COMPLETAMENTO DELLO SVINCOLO STRADALE SULLA S.S.36 IN LOCALITA' PIONA

PROGETTO DEFINITIVO

ANAS S.p.A. - Struttura Territoriale Lombardia Verifica di Assoggettabilità alla VIA
(articolo 19 del D.Lgs. 152/2006)
Integrazioni richieste MASE (nota prot. 138216 del 23/02/2023)

Figura 5-1 Stralcio della planimetria di cantiere – Gestione delle aree

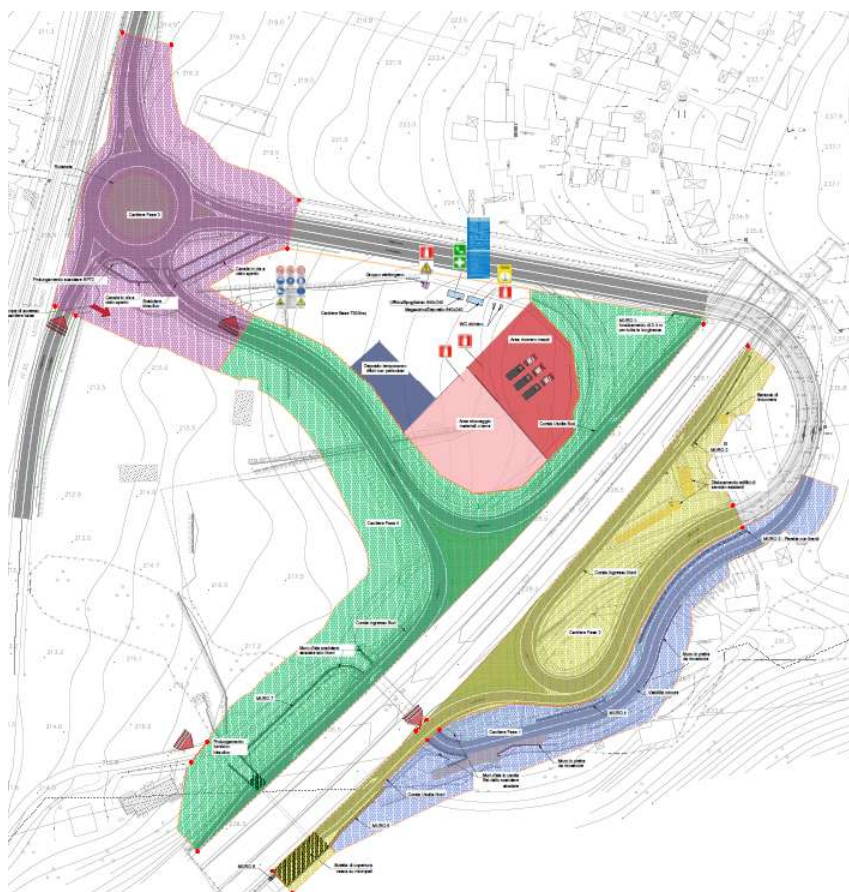
ACQUE SUPERFICIALI	3.	1 Si chiede di fornire un'analisi più dettagliata delle modalità di gestione delle acque superficiali. In particolare, rispetto alla fase di cantiere, si chiede di specificare quali misure verranno adottate al fine di evitare il recapito, nell'alveo dei torrenti Valle Merla e Valle di Noh e, quindi, nella baia di Piona, di sostanze inquinanti provenienti dall'area di cantiere a causa di sversamenti accidentali o eventi meteorici estremi.
CONSUMO DI SUOLO E SISTEMA AGRO-FORESTALE	4.	1 Si richiede di completare l'inquadramento del sito con un estratto della carta pedologica, (specificandone la scala) centrato sul sito oggetto dell'intervento, e di individuare per le singole aree occupate definitivamente dall'opera e temporaneamente dai cantieri le tipologie pedologiche presenti, indicandone le proprietà più rilevanti;
		2 Chiarire l'esatta quantificazione del suolo permeabile che verrà definitivamente perso e impermeabilizzato;

Partendo dall'analisi e dalle considerazioni già sviluppate nel Progetto Definitivo con riferimento particolare alla cantierizzazione e fasizzazione degli interventi previsti, nello sviluppo della successiva fase di progettazione esecutiva (come previsto dal D.lgs. n. 50/2016 e NTC 2018) si porrà particolare attenzione alla gestione delle lavorazioni e delle attività di cantiere che saranno poste in essere nel rispetto di tutte le normative vigenti in ambito ambientale e della sicurezza. A tal proposito si evidenzia che già in fase di progettazione definitiva l'attenzione alle tematiche di cui trattasi, ha portato alla definizione di una area di cantiere razionale e funzionale che, grazie alle superfici disponibili, permette di ridurre le interferenze e di migliorare l'operatività delle diverse lavorazioni riducendo quindi il rischio di inquinamento accidentale. In aggiunta, grazie agli spazi facilmente individuabili, potranno essere predisposte delle apposite vasche di raccolta per l'accumulo ed il successivo corretto smaltimento di eventuali volumi (solidi e o liquidi) di materiale oggetto di inquinamento accidentale.

Figura 8-1 Definizione delle tipologie ambientali sull'area di progetto

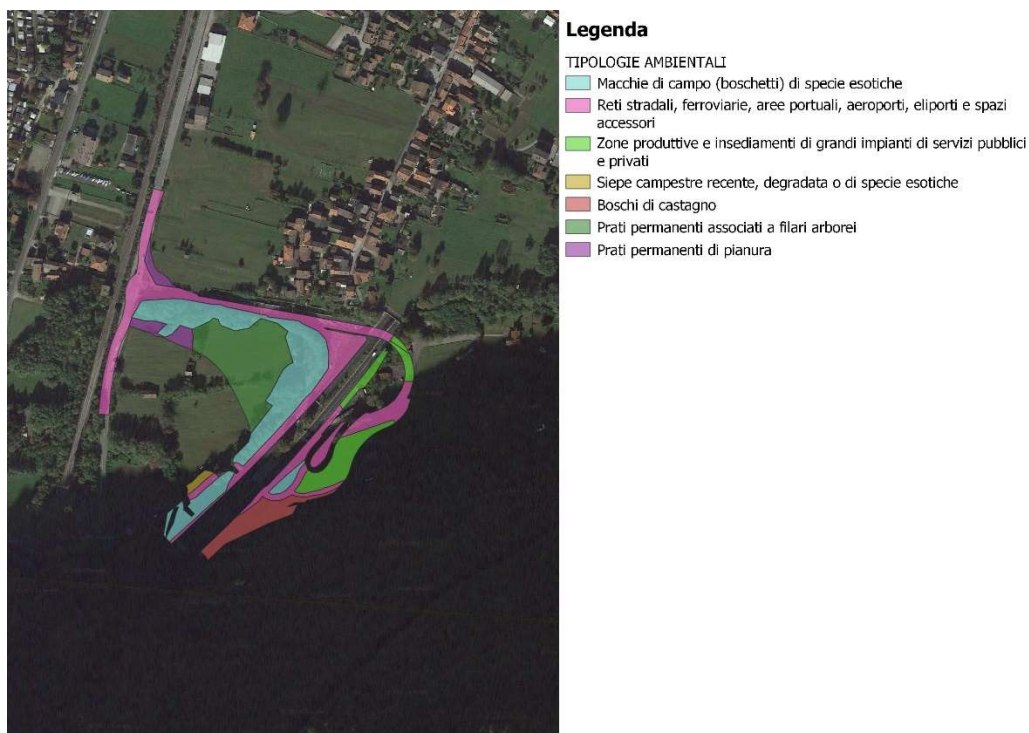
3 Con riferimento all'impermeabilizzazione del suolo causato dall'opera, quantificare, attraverso il metodo di cui al d.d.g. 4517/2007 (c.d metodo STRAIN), la perdita delle funzioni ambientali svolte dal suolo che verrà definitivamente sottratto a causa dell'impermeabilizzazione, nonché individuare opportune relative misure al fine di controbilanciare la perdita di valore ecologico derivante dalla realizzazione delle opere. Le opere a verde aggiuntive non dovranno ricadere su territori ad uso agricolo, e, in via prioritaria, dovranno consistere in interventi di ripristino delle condizioni di fertilità di suoli a oggi impermeabilizzati ricadenti nei territori comunali interessati o limitrofi; l'eventuale impossibilità da parte del Proponente di reperire aree degradate, da de-impermeabilizzare o comunque non ad uso agricolo, dovrà essere adeguatamente documentata.
		4 Verificare la presenza di aziende agricole operanti sui terreni interessati dalle opere e, nel caso, effettuare l'analisi quali/quantitativa degli impatti indotti sulle stesse, con la conseguente individuazione di specifiche azioni compensative alle realtà agricole che dovessero essere eventualmente penalizzate dalla sottrazione/modifica d'uso di suolo agricolo, in riferimento anche ai vincoli pluriennali legati a finanziamenti del Programma di Sviluppo Rurale e/o delle Politiche Agricole Comunitarie.

L'estensione delle aree interne al progetto ammonta a 3,28 ha. La superficie di maggiore estensione che (34%) è rappresentata da "reti stradali, ferroviarie, aree portuali, aeroporti, eliporti e spazi accessori", in quanto la realizzazione dello svincolo occuperà parte del sedime stradale esistente.

Figura 14-1 Stralcio elaborato grafico del SIA (T00IA02AMBCT12A Carta della morfologia e percezione visiva)

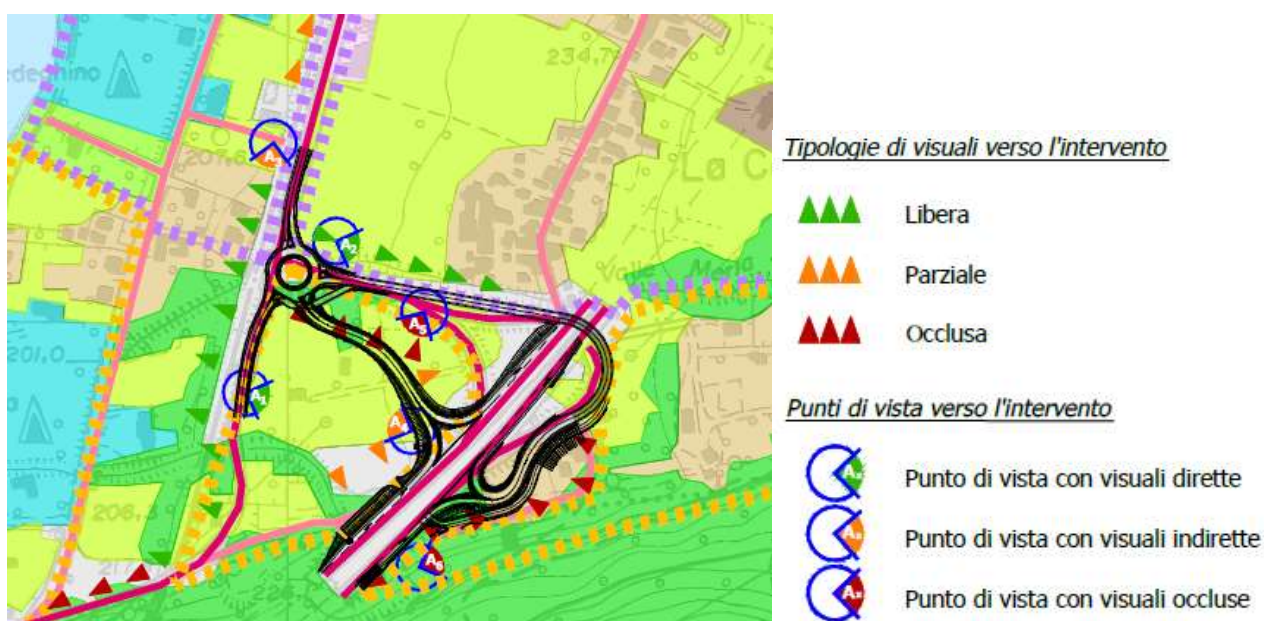
2	Occorre che il Proponente integri la documentazione progettuale con specifici rendering/fotosimulazioni dell'intervento, finalizzati a meglio comprendere l'inserimento del manufatto nel più ampio contesto territoriale di riferimento, fornendo, altresì, una rappresentazione di confronto tra progetto (comprensivo di mitigazioni) e stato di fatto dell'infrastruttura, al fine di verificare adeguatamente le reali modifiche indotte dalle nuove opere.
	3	Infine, con riguardo alle fasi di cantiere, si chiede di adottare un organico piano d'azione che permetta di ridurre al minimo i tempi d'uso delle aree, ponendo la massima cura nell'allestire adeguate opere di mascheramento e mitigazione delle aree stesse, in considerazione del diretto rapporto visivo con tracciati e percorsi che attraggono o veicolano pubblica fruizione.
PROGETTO DI MONITORAGGI O AMBIENTALE	1	Per l'Atmosfera, occorre che il PMA segua quanto indicato nelle linee guida "Criteri per la valutazione dei piani di monitoraggio ambientale (matrice atmosfera) - Aggiornamento Dicembre 2022" elaborata da ARPA Lombardia: (https://www.arpalombardia.it/sites/DocumentCenter/Documents/Aria%20%20Criteri%20Redazione%20PMA/CriteriRedazionePMA.pdf). Con specifico riferimento ai parametri indicati nel PMA, si reputa: necessario il monitoraggio di PM10, PM2.5 con risoluzione almeno giornaliera e ossidi di azoto (in particolare, il biossido di azoto) con risoluzione almeno oraria; facoltativo il monitoraggio benzene, monossido di carbonio e metalli sul PM10; superfluo il monitoraggio di

In particolare, i punti di vista delle fotosimulazioni sono stati scelti in funzione dell'analisi percettiva effettuata nell'ambito dello Studio di Impatto Ambientale, cui di seguito se ne riporta una rappresentazione grafica.

Come si evince dalla carta della percezione visiva sopra riportata, la visibilità verso l'intervento risulta libera dalla SP72 principalmente a sud della rotatoria di progetto dalla quale è percepita la nuova rampa di collegamento tra la rotatoria sulla SP72 e l'attuale SS36.

Figura 22-1 Stralcio planimetrico di ubicazione delle indagini e campionamento

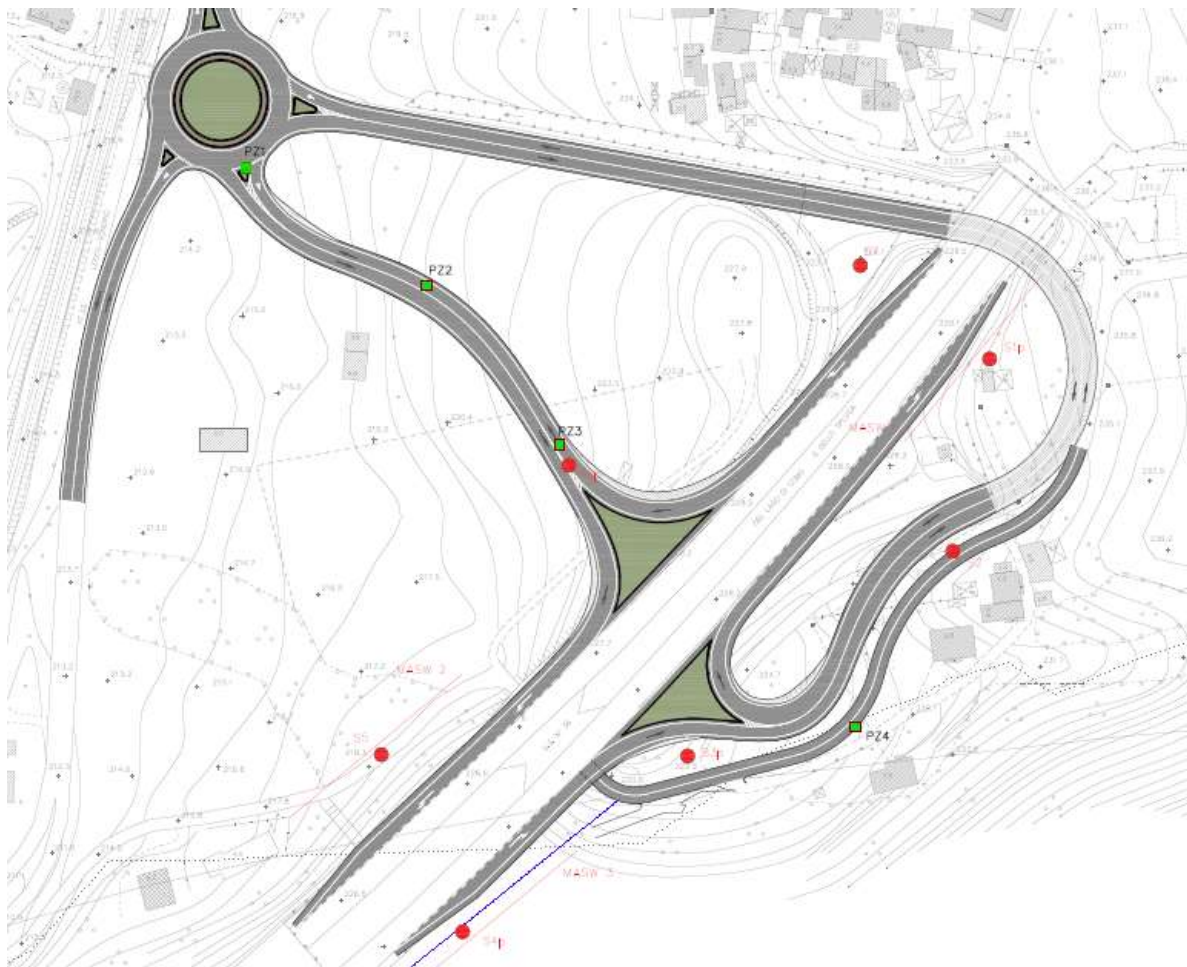
PIANO PRELIMINARE DI UTILIZZO INTERNO DELLE TERRE E ROCCE DA SCAVO	1	Occorre che il Proponente rappresenti in una cartografia l'ubicazione dei punti di campionamento relativi alle indagini effettuate (la Regione Lombardia evidenzia che la cartografia allegata al Piano preliminare non permette la lettura dei punti di campionamento a causa di una bassa risoluzione dell'immagine).
	2	Nel Piano si evidenzia che "in fase di progettazione esecutiva e di esecuzione dei lavori dovrà essere approfondita la campagna di analisi chimiche sui terreni per circoscrivere le aree in cui, potenzialmente, si hanno i superamenti di inquinanti", occorre che si integri il documento con il piano della caratterizzazione da eseguirsi nella fase antecedente ai lavori.
	3	Si richiede di fornire una descrizione della modalità di scavo che verranno impiegate.
	4	La Provincia di Lecco evidenzia la necessità di un approfondimento del piano di gestione delle terre e rocce da scavo, tenendo presente la preferenza della gestione delle terre e rocce da scavo come sottoprodotto (es. con destinazione in impianto di lavorazione inerti e/o cave di recupero il più possibile limitrofe al sito di produzione) e l'auspicabile impiego nel corpo del rilevato di materiali EOW riciclati e certificati, eventualmente anche mediante campagne mobili di trattamento del materiale delle demolizioni previste in progetto. Il materiale inerte naturale dovrebbe essere reperito da siti di produzione ubicati alla minore distanza possibile dal sito di utilizzo.

In merito alla seguente richiesta si rimanda all'elaborato: All.4-T00IA07AMBPL02_Planimetria ubicazione punti di campionamento.
